ПАСПОРТ ДОСТУПНОСТИ

Федеральное государственное бюджетное образовательное учреждение высшего образования «Пермский государственный медицинский университет имени академика Е.А. Вагнера» Министерства здравоохранения Российской федерации. Помещения кафедры.

г. Пермь, ул. Дзержинского, 1б

АКТ ОБСЛЕДОВАНИЯ
объекта социальной инфраструктуры
К ПАСПОРТУ ДОСТУПНОСТИ
объекта социальной инфраструктуры

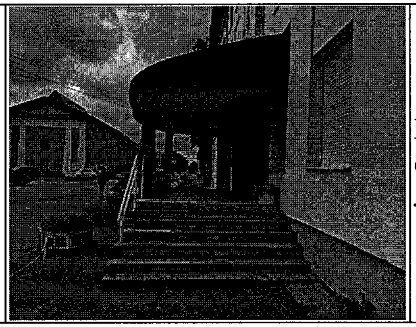
Поручни лестниц с одной стороны лестничного марша.	**Не соответствует нормативу**	О,С

Наименование функционально-планировочного элемента	Содержание	Виды работ
В соответствии с п. 6.1.1 СП 59. 13330.2016 в здании должен быть как минимум один вход, доступный для инвалидов и других МГН.		
Лестница наружная.	Довести параметры лестничного марша до нормативных требований СП 59.13330.2016. - Оборудовать лестничный марш поручнями с двух сторон на высоте 0,9 м (допуск ± 0,03 м), горизонтальная часть поручня должна заходить за линию марша на 0,3 м (допуск ± 0,03м). - Довести высоту подступенка ступени до уровня не выше 0,12-0,15 м, ширину проступи 0,35 – 0,4 м. Ступени должны быть одинаковы по размерам ширины проступи и высоты подступенка. - Нанести одну или несколько противоскользящих контрастных полос на краевые проступи ступени общей шириной 0,08 – 0,1 м на расстоянии от 0,03 до 0,04 м от края проступи ступени. - По внешнему краю марша лестницы оборудовать бортики высотой 0,02 м.	Капитальный ремонт

2.4.2	Ручка входной двери	имеют форму, позволяющую управлять ими одной рукой и не требующую применения больших усилий или значительных поворотов руки в запястье. Контраст в сочетании цвета: дверь-ручка.	п. 6.4.3, 6.4.1 СП 59.13330.2016	Есть

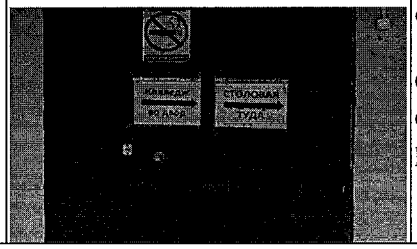
Ручка входной двери имеет круглую (кнопочную) форму открывания двери. Отсутствует контраст в сочетании цветов дверь-ручка двери.	**Не соответствует нормативу**	К,О,С С

Пандус наружный.	Оборудовать пандус к зданию в соответствие нормативных требований СП 59.13330.2020.	Капитальный ремонт
Двери (наружная, из тамбура)	- Довести высоту порогов двери до уровня не более 0,014 м. - Установить ручки входной двери формой, позволяющей управлять ими одной рукой и не требующей применения больших усилий или значительных поворотов руки в запястье. - Сделать контраст в сочетании цвета: дверь-ручка.	Текущий ремонт. Организационные мероприятия.
Вызывные устройства.	Рекомендуем разместить кнопку вызова персонала для оказания помощи инвалидам в досягаемой зоне, высота расположения не более 1,1 м и не менее 0,85 м.	Организационные мероприятия.
ОБЩИЕ требования к зоне	Привести в соответствие установленным нормативам. После проведения всех мероприятий по обеспечению доступности входной группы для инвалидов и других маломобильных групп населения, обозначить входную группу знаком (пиктограммой) доступности (СП 59.13330. 2020).

2.4.3	Порог двери	не выше 0,014 м.	п. 6.1.5 СП 59.13330.2016	Есть

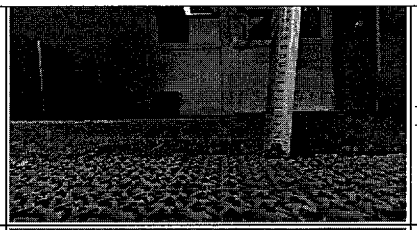
Порог 0,05 м	**Не соответствует нормативу.**	К,О
2.4.4	Наружные вызывные устройства или средства связи с персоналом при входах в здания.	Следует применять с учетом принятой организации обслуживания посетителей, высота расположения не более 1,1 м и не менее 0,85 м.	п. 6.1.1, 6.4.2 СП 59.13330.2016	Нет

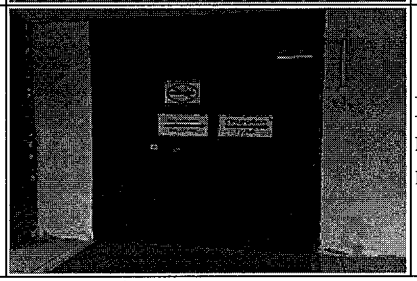
Вызывное устройство не промаркировано, на высоте 1,7 м.	**Не соответствует нормативу.**	К,О,С

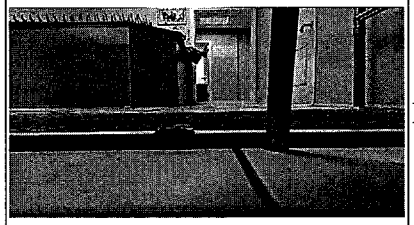
Порог высотой 0,025 м.	**Не соответствует нормативу.**	К,О,С
2.6.4	Наличие яркой контрастной маркировки в форме прямоугольника или в форме круга на прозрачных полотнах дверей, возможна замена рисунком	На двух уровнях: 0,9 – 1,0 м и 1,3 – 1,4 м.	6.1.6 СП 59.13330.2016	есть

3.3.2	Порог двери.	Не выше 0, 014 м.	п. 6.1.5 СП 59.13330.2016	Есть

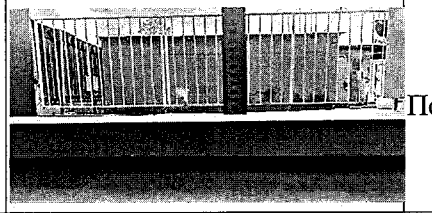
Порог высотой 0,13 м.	**Не соответствует нормативу**	К,О,С
3.3.3	Входная площадка. Лестница. Пандус.	Площадка перед дверью 2,2 х 2,2 м. Ширина проступи лестниц 0,35 – 0,4 м, высота подступенка 0,12-0,15 м. Уклон пандуса 1:20 (5%). При ограниченном участке 1:12 (8%) при длине марша не более 6,0 м.	п. 6.2.19-6.2.32 СП 59.13330.2016 п. 5.2.7 ГОСТ Р 51261-2017	Есть

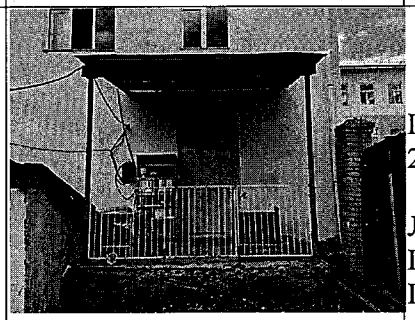
Площадка перед дверью 2,5 м х 2,56 м; Лестница: Ширина - 1,2 м; Ширина проступи 0,29 м, высота подступенка разная от 0,14 м до 0,24 м; Лестница не продублирована пандусом	Соответствует нормативу **Не соответствует нормативу** **Не соответствует нормативу**	К,О,Г,У, С

4.1.2	Высота порога.	Не более 0,014 м.	п. 6.2.4 СП 59.13330.2016	Есть

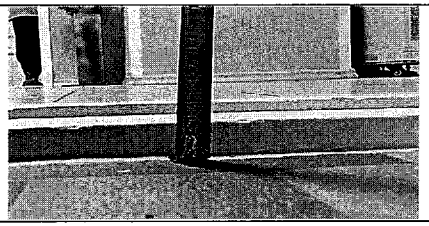
Порог 0,04 м.	**Не соответствует нормативу**	К,О,С
4.1.3	Ручка двери	- Имеют форму, позволяющую управлять ими одной рукой и не требующую применения больших усилий или значительных поворотов руки в запястье. - Окрашена в отличные от дверного полотна цвета.	п. 6.4.3, 6.4.1 СП 59.13330.2016	Есть Есть

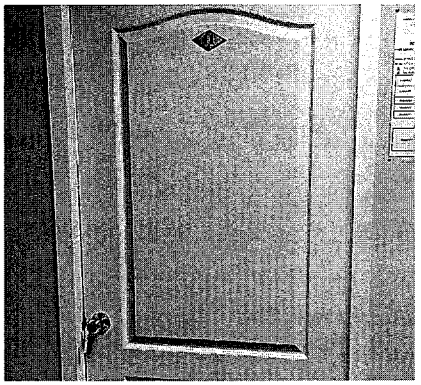
Дверная ручка имеет круглую форму неудобную для открывания двери. Контраст в сочетании цвета ручки и двери обеспечен.	**Не соответствует нормативу** Соответствует нормативу	К,О,С,Г, У

4.1.4	Ширина прохода	- Не менее 1,2 м для поворота на 90°, - не менее 1,4 м для разворота на 180°.	п. 6.2.2 СП 59.13330.2016	Есть

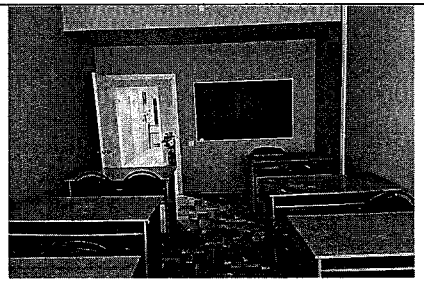
Ширина прохода между столами 0,97 м (столы не закреплены к полу).	**Не соответствует нормативу**	К

4.2.4	Место для инвалида с нарушением опорно-двигательного аппарата.	- Расположено рядом с проходом. - Место оборудовано специальными приспособлениями для фиксации положения тела (опора для спины, подлокотники).	п. п. 4.14, 4.19 СП 138.13330.2012	Нет

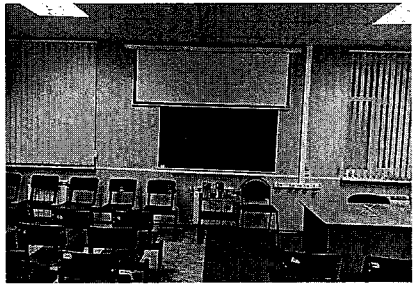
Место для инвалидов с нарушением опорно-двигательного аппарата не оборудовано.	**Не соответствует нормативу**	О

4.2.5	Информирующие таблички с использованием рельефных знаков и символов, а также рельефно-точечным шрифтом Брайля.	Размещаются рядом с дверью со стороны дверной ручки на высоте от 1,2 до 1,6 м.	п. 8.1.7 СП 59.13330.2016	Нет

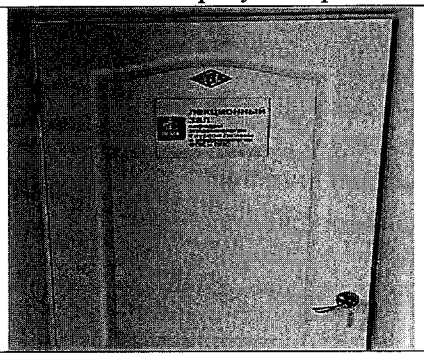
Информация расположена на двери кабинетов. Информация не продублирована с использованием рельефных знаков и шрифтом Брайля.	**Не соответствует нормативу**	С

6.1.1	Возможность получения заблаговременной информации о доступности объекта и режиме его функционирования (по интернету, по телефону), порядке обслуживания инвалидов.	Наличие.	п. 4.3.3. СП 136.13330.2012 ГОСТ Р 52872-2019	Есть	-

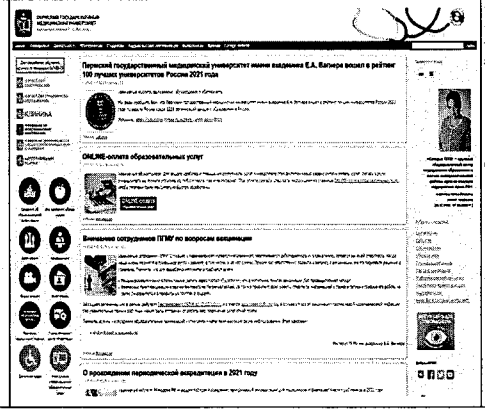
На сайте https://www.psma.ru – есть информация о предоставлении услуг для поступающих с ОВЗ, доступность корпусов. Версия для слабовидящих (выбор формата и размера шрифта) отсутствует	Соответствует нормативу **Не соответствует нормативу**	К,О,С,Г,У

№ п/п	Наименование функционально-планировочного элемента	Содержание	Виды работ
6.1.1	На сайте https://www.psma.ru	Сделать версию для слабовидящих (выбор формата и размера шрифта)	Организационные мероприятия
6.1.3	Информирующие обозначения помещений.	- Рекомендуем разместить информирующие обозначения помещений рядом с дверью кабинетов со стороны дверной ручки на высоте от 1,2 до 1,6 м. - Организовать помощь со стороны персонала инвалидам с поражением органов зрения.	Организационные мероприятия.
ОБЩИЕ требования к зоне		Привести в соответствие установленным нормативам.

6.1.2	Визуальная, звуковая и тактильная информация с указанием направления движения и мест получения услуги.	Наличие.	п. 6.5.2, 6.5.3 СП 59.13330.2016	Есть Нет	-

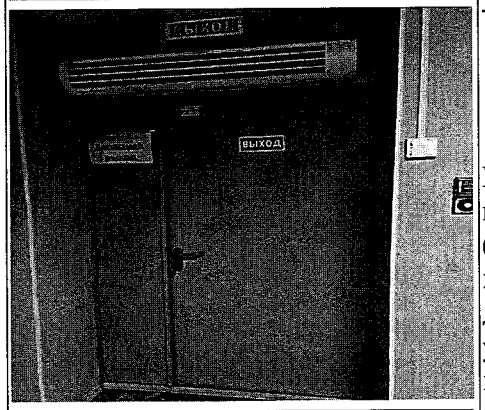
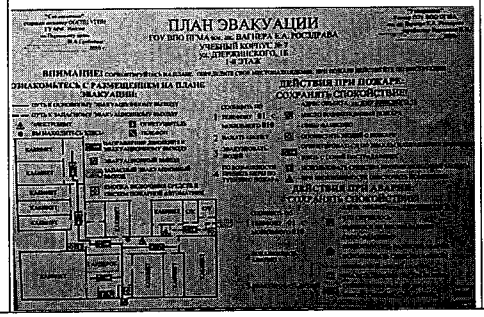
На объекте имеется визуальная информация: - таблички с названием помещений. - информационные стенды, расписание, - план эвакуации. Комплексная информация (визуальная, тактильная и звуковая), схема движения по зданию с указанием доступных мест общего пользования и мест получения услуги маломобильными группами населения отсутствует.	Соответствует нормативу. **Не соответствует нормативу.**	К,О,С

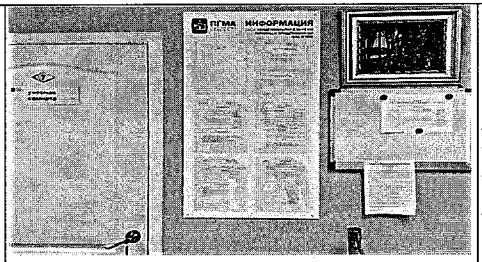
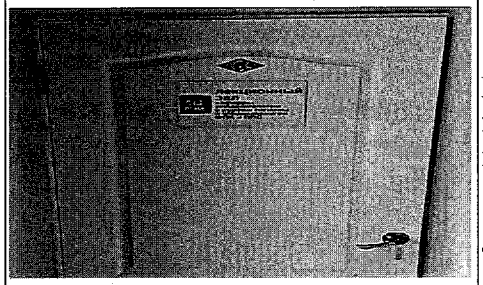
Информационные стенды в коридорах здания размещены на нормативной высоте. Названия и номера помещений не являются плоско-выпуклыми. Таблички с наименованием помещений размещены на двери кабинетов.	Соответствует нормативу. **Не соответствует нормативу** **Не соответствует нормативу**	С

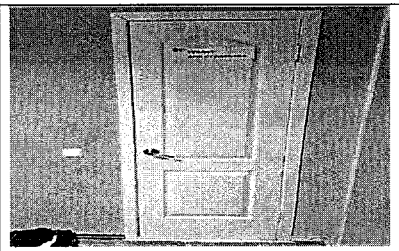
Ширина двери 0,57 м.	**Не соответствует нормативу**	К
5.1.2	Порог двери.	Не более 0,014 м.	п. 6.2.4 СП 59.13330.2016	Есть

№ п/п	Наименование функционально-планировочного элемента	Содержание	Виды работ
5.1	Санитарно-бытовое помещение.	Рекомендуем оборудовать санитарно-бытовое помещение в соответствие нормативам СП 59.13330.2016 «Доступность зданий и сооружений для маломобильных групп населения» - универсальную кабину или доступную кабину в общественной уборной. Доступная кабина в общественной уборной должна иметь размеры не менее: ширина - 1,65 м, глубина - 2,2 м, ширина двери - 0,9 м, порог не выше 0,014м. Размеры универсальной кабины в плане, м, не менее: ширина - 2,2, глубина - 2,25. В кабине сбоку от унитаза следует предусматривать пространство рядом с унитазом шириной не менее 0,8 м для размещения кресла-коляски, а также крючки для одежды, костылей и других принадлежностей на высоте от 0,85 до 1,1 м. В кабине должно быть свободное пространство диаметром 1,4 м для разворота кресла-коляски. Следует применять унитазы, имеющие опору для спины, высоту - 0,45 - 0,5 м. С обеих сторон унитаза устанавливаются поручни, желательно оба откидные, возможен вариант установки одного поручня стационарно. Высота установки поручней: при двух уровнях на высоте 0,65 и 0,85 м, при одноуровневых поручнях высота установки 0,8 м, расстояние между поручнями 0,6 м. Также поручни устанавливаются у раковины (с обеих сторон или вокруг раковины) на высоте 0,8 м, при этом должен быть обеспечен проем под раковиной для заезда кресла-коляски (высота 0,75 м). Нижний край электрополотенца и держателя туалетной бумаги должны быть на высоте от 0,85 до 1,1 м от пола. У дверей блоков санитарно-бытовых помещений, следует предусматривать со стороны ручки информационные таблички помещений (выполненные рельефно-графическим и рельефно-точечным способом), расположенные на высоте от 1,2 до 1,6 м от уровня пола и на расстоянии 0,1 - 0,5 м от края двери. Доступные и универсальные кабины должны быть оборудованы системой тревожной сигнализации или системой двухсторонней громкоговорящей связи. Двери доступных и универсальных кабин следует предусматривать возможность открывания наружи. При технической невозможности соблюдения размеров кабины по нормативам, рекомендуем адаптировать данный санузел в соответствии с п. 6.3.6 СП 59.13330.2020 размером не менее 1,5 х 1,5 м при сохранении свободной зоны сбоку от унитаза не менее 0,75 м, также кабина должна быть оборудована настенными поручнями.	Ремонт капитальный. Организационные мероприятия.

5.1.3	Ширина прохода в комнате с раковиной	не менее 1,2 м в помещении с оборудованием.	п. 6.2.1 СП 59.13330.2016	Есть

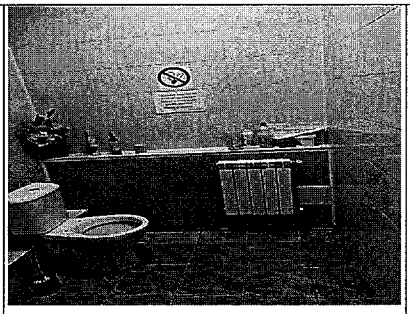
Размеры помещения: - глубина 1,7 м, - ширина 1,57 м.	**Не соответствует нормативу**	К

5.1.6	Свободное пространство под умывальником для подножки и коленей инвалида на кресле-коляске.	Глубиной не менее 0,5 м.	п. 8.1.7 СП 59. 13330.2016	Есть

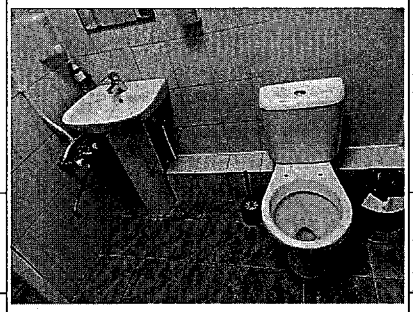
Свободное пространство под раковиной отсутствует (раковина оборудована постаментом).	**Не соответствует нормативу**	К

5.1.11	Диаметр для разворота кресла-коляски у унитаза	не менее 1,4 м.	п. 6.3.3 СП 59.13330.2016	Нет

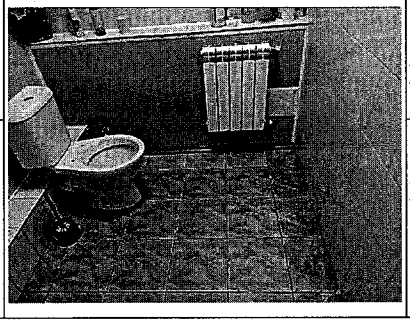
Место для разворота кресла-коляски у унитаза не обеспечено.	**Не соответствует нормативу**	К

5.1.13	Поручни у унитаза	горизонтальные поручни у унитаза на высоте 0,65 и 0,85 м (один или оба поручня оборудуется откидным).	п. 6.3.3 СП 59.13330.2016 п. 5.2.8 ГОСТ Р 51261-2017	Нет

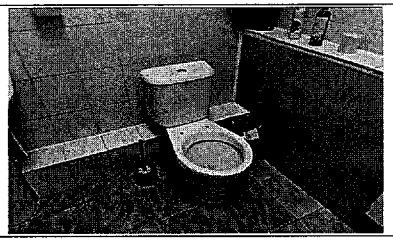
Унитаз поручнями не оборудован.	**Не соответствует нормативу**	К,О

5.1.16	Информирующие таблички помещений с использованием рельефных знаков и символов, а также рельефно-точечным шрифтом Брайля.	Размещаются рядом с дверью со стороны дверной ручки на высоте от 1,2 до 1,6 м и на расстоянии 0,1-0,5 м от края двери	п. 6.3.6 СП 59.13330.2016	Нет

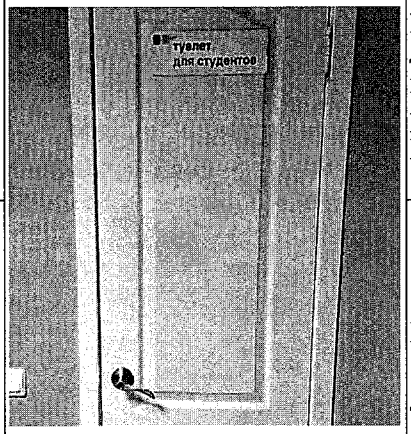
Информационная табличка, расположена на двери, не продублирована рельефно и шрифтом Брайля	**Не соответствует нормативу**	К
